**DIPARTIMENTO DEI VIGILI DEL FUOCO, DEL SOCCORSO PUBBLICO E DELLA DIFESA CIVILE  
DIREZIONE CENTRALE PER LA PREVENZIONE E LA SICUREZZA TECNICA  
AREA PREVENZIONE INCENDI**

PROT. n° 7941

Roma, 17 luglio 2009

OGGETTO: Quesiti relativi al punto 4.2.5. del D.M. 12/04/1996 ed al punto 1.12 del D.M. 30/11/1983.

esemplificazione allegata alla richiesta di parere relativa a "autorimessa / centrale termica"  
10/02/2009

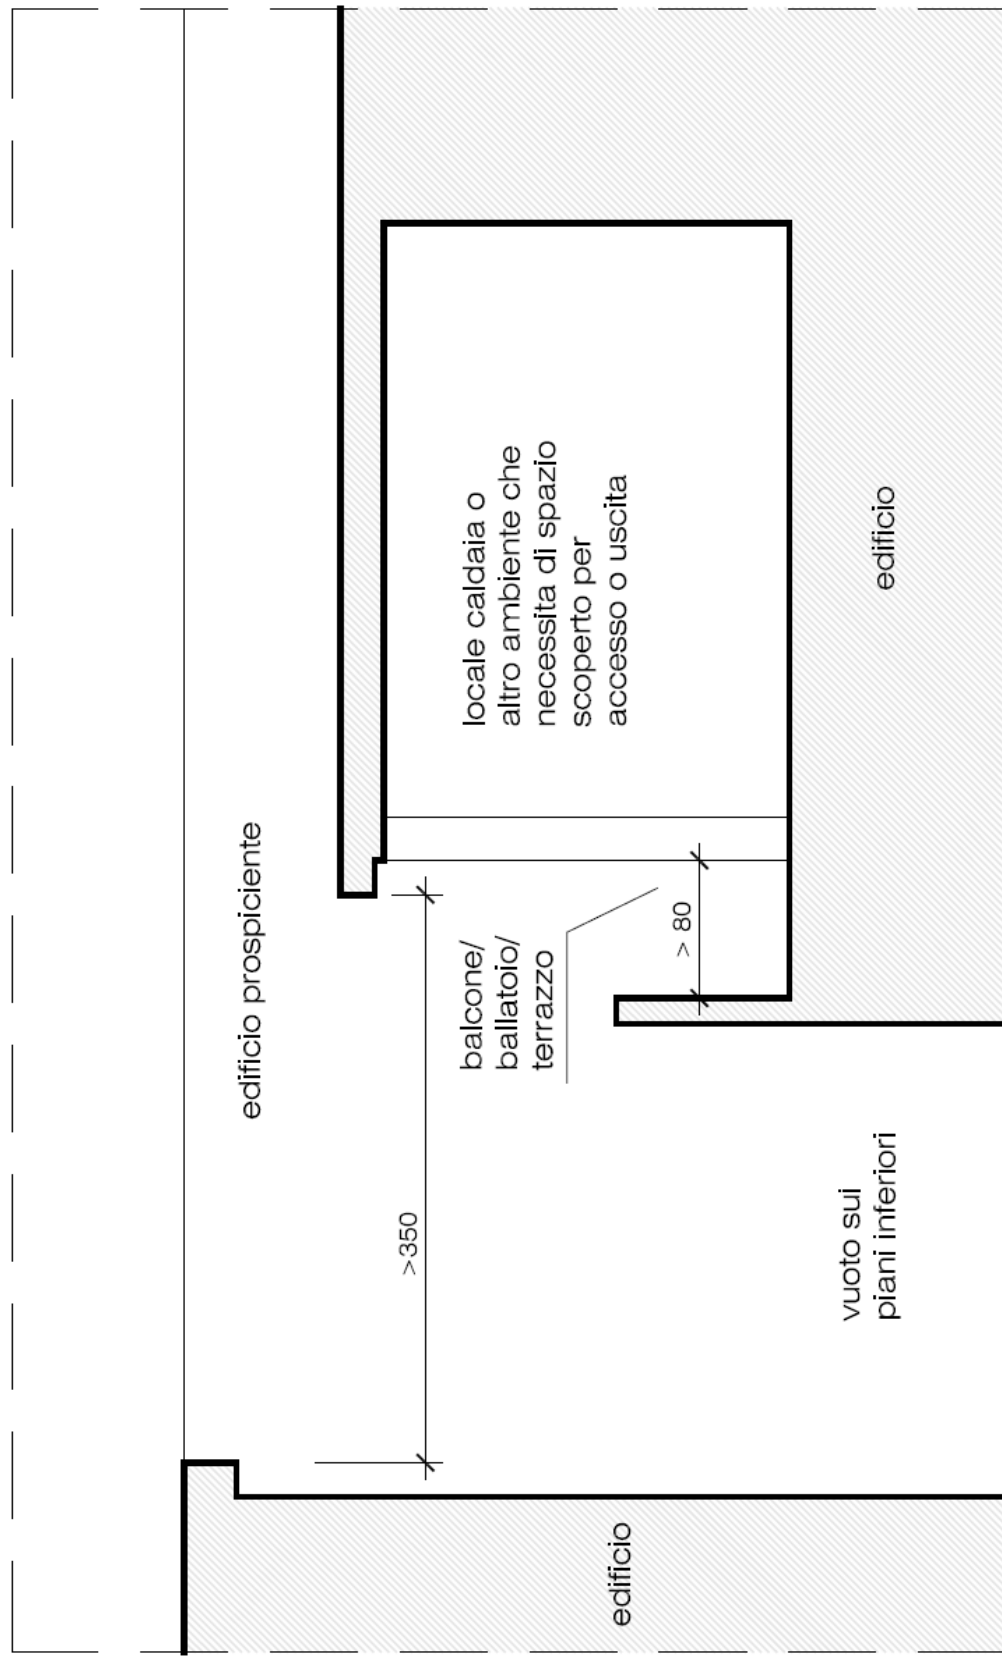
Chiedo se l'applicazione del punto di cui sopra ricomprenda anche i locali caldaia ubicati in sommità di edifici d'abitazione (condomini e simili) aventi autorimesse al piano interrato o se per tali tipologie sia ammissibile l'accesso da disimpegno aerato.

1. Nell'ottica dell'approccio prescrittivo che caratterizza la legislazione antincendio italiana, l'applicazione del punto 4.2.5 del D.M. 12/4/1996 vale anche nel caso di specie relativo ad una centrale termica situata all'ultimo piano di un edificio dotato di autorimessa al piano interrato priva di comunicazione diretta con il locale. Pertanto l'accesso alla centrale può avvenire esclusivamente dall'esterno o da intercapedine antincendio di larghezza non inferiore a 0,9 m.  
Sebbene non rientranti nel caso trattato, si richiama l'attenzione sul fatto che per i locali ospitanti centrali termiche posizionati sulle coperture degli edifici, qualora classificabili come "esterni" in base al punto 1.1 del D.M. 12/4/1996, non risultano applicabili le limitazioni sull'accesso riportate al comma precedente.

1. nel caso di fabbricato destinato anche parzialmente ad attività 92 la norma richieda che l'accesso al locale caldaia sia realizzato dall'esterno, anche in caso di ubicazione all'ultimo piano; tale richiesta, a parere dello scrivente, non appare giustificata quando non esistano comunicazioni dirette tra autorimessa e centrale termica;
2. l'apertura della centrale termica di cui al quesito n.2 appare correttamente attestata su spazio a cielo libero.

1. sebbene il punto 4.2.5 del DM 12/04/96 si chiaro in merito e che la nota prot. n° P868/4108 sott. 22/20 del 05 novembre 2007 ribadisca tale punto, nel caso specifico, considerando che il secondo quesito della stessa nota consente l'installazione della centrale termica sul terrazzo, avente caratteristiche di spazio scoperto, di edifici civile con altezza antincendio > 54 m, si possa accettare tale ubicazione alle seguenti condizioni:
  - l'accesso avvenga da disimpegno con strutture almeno REI 60 e sia areato;
  - la tubazione di adduzione gas sia munita di due elettrovalvole, una subito a monte del contatore gas ed una prima dell'ingresso alla CT, comandate da rivelatori di gas in centrale termica o da interruttore in

zona visibile ed accessibile, che oltre a chiudere l'alimentazione del gas aprano una valvola in sommità che vuoti la tubazione stessa al di sopra del tetto dell'edificio.

esemplificazione allegata alla richiesta di parere relativa a "spazio scoperto" - SEZIONE  
10/02/2009

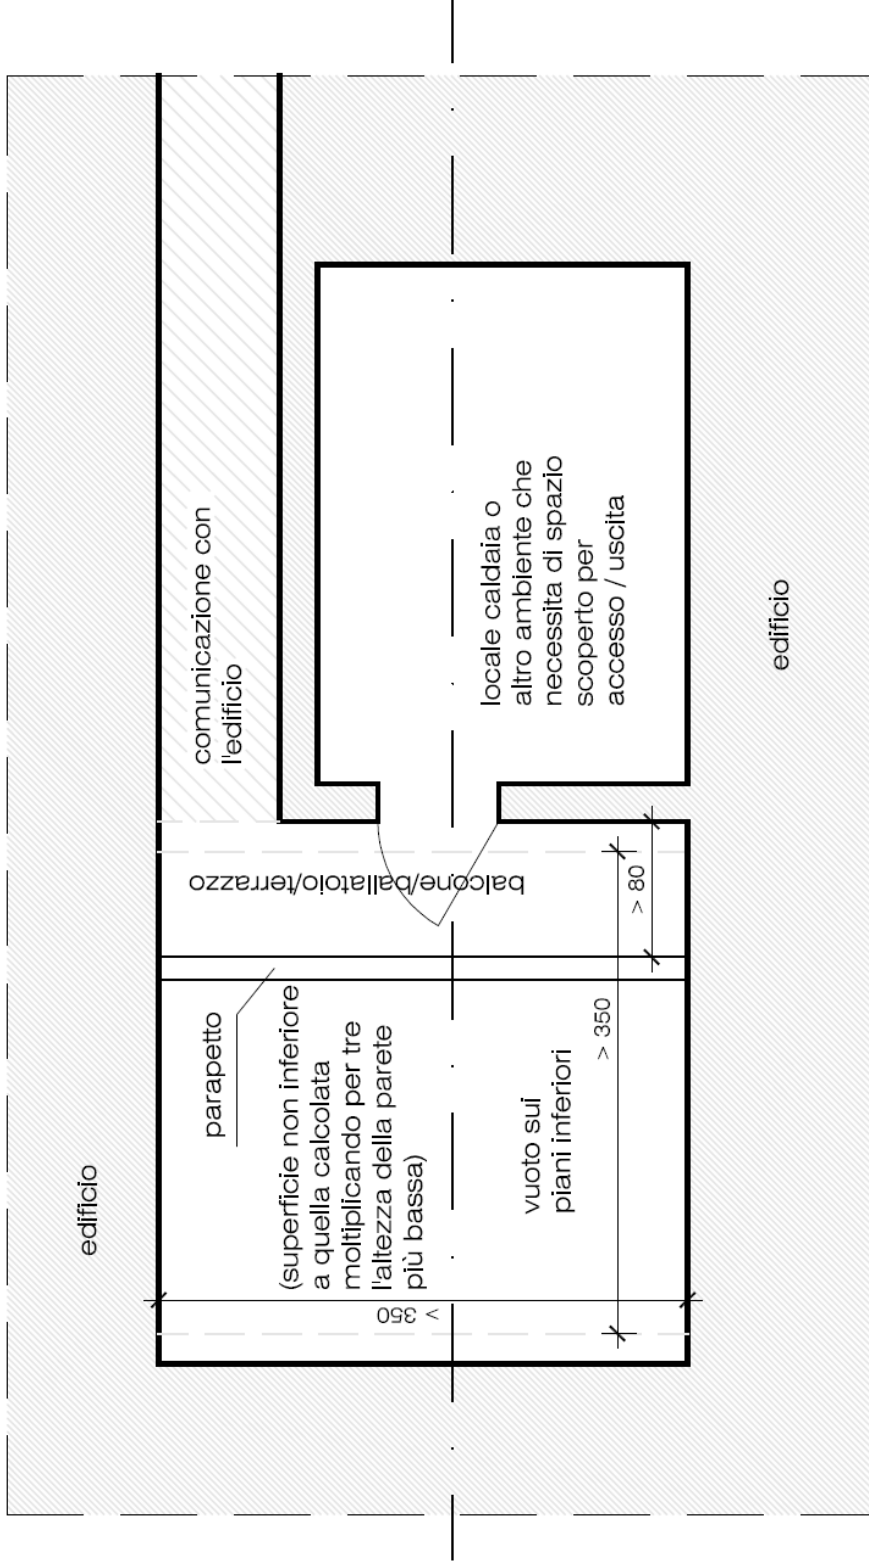
Chiedo se un balcone/ballatoio/terrazzo a cielo libero avente sviluppo non inferiore a 3,5 m, larghezza non inferiore a 0,8 m e prospiciente vuoto sui piani inferiori con dimensioni non inferiori a 3,5 x 3,5 m e con superficie non inferiore a quella calcolata moltiplicando per tre l'altezza in metri della parete più bassa che lo delimita, sia definibile *“spazio scoperto”*.

2. Nella definizione di "spazio scoperto" sono ricompresi anche i balconi, i ballatoi ed i terrazzi se in possesso dei requisiti prescritti dal D.M. 30/11/1983.

2. Si ritiene che i balconi/ballatoi/terrazzi con le caratteristiche definite dallo studio tecnico non siano riconducibili alla definizione di spazio scoperto.
